高放射性廃液貯蔵場(HAW)及び配管トレンチ(T21)周辺の 地盤改良工事期間における重大事故対処への配慮について

令和2年5月25日

国立研究開発法人日本原子力研究開発機構

HAW地盤補強工事の事故対処への配慮 (イメージ図)

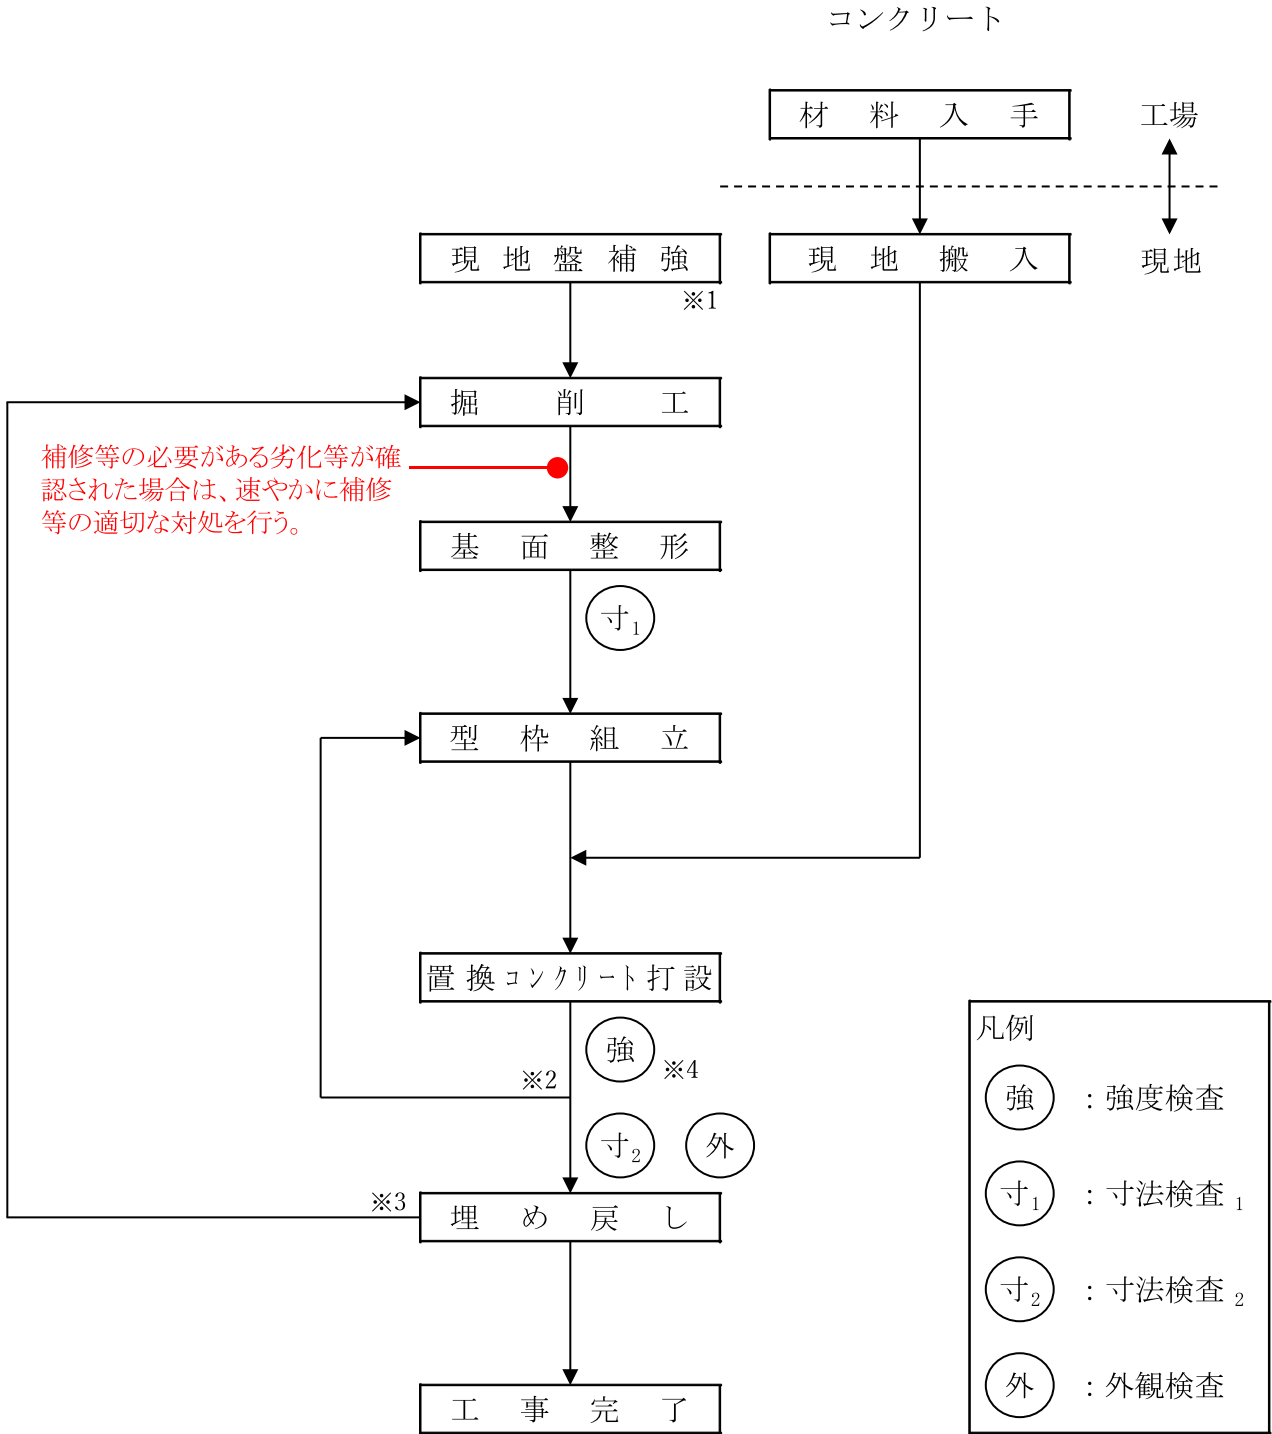
〈5/12 監視チームにおける議論のまとめ〉
2. 地震対策について
①HAW 施設及び TVF(建屋)の耐震設計について
○地盤改良工事が大規模にわたることから、本工事においては、重大事故対処設備の操作に輻輳しないことを具体的に説明すること

高放射性廃液貯蔵場(HAW)及び配管トレンチ(T21)周辺の地盤改良期間においても、高放射性廃液貯蔵場(HAW)における重大事故対処(可搬型設備を用いて外部からの冷却水や電源等の供給を行う操作)が可能なように配慮した工事計画とする。その具体的な方法として、高放射性廃液貯蔵場(HAW)の周辺の地表を広範囲に掘削する際においても高放射性廃液貯蔵場(HAW)へのアクセスに支障のないよう仮設足場等、工事状況に応じて適切な措置を講じて工事を行うことについて、申請書の当該箇所に記載した。
